改善箇所説明図

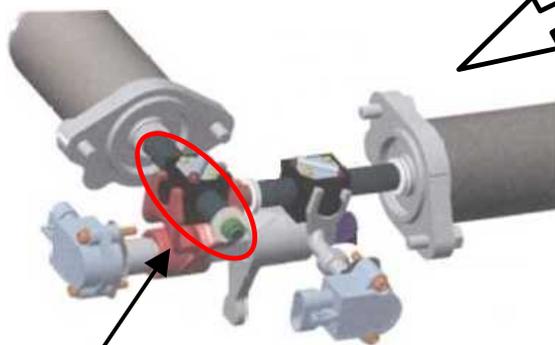
基準不適合発生箇所

ハイブリッド仕様バスの変速機において、ギヤシフトユニット内部のボールベアリングの製造工程が不適切なため、当該ベアリングが破損するものがある。そのため、そのまま使用を続けると変速不良が発生し、最悪の場合、ギヤが固定し発進出来なくなるおそれがある。

改善の内容： 全車両、ギヤシフトユニットを良品に交換する。

識別： 運転者席左側ドア開口部のシリアルナンバープレート付近に、金色シールを貼付する。
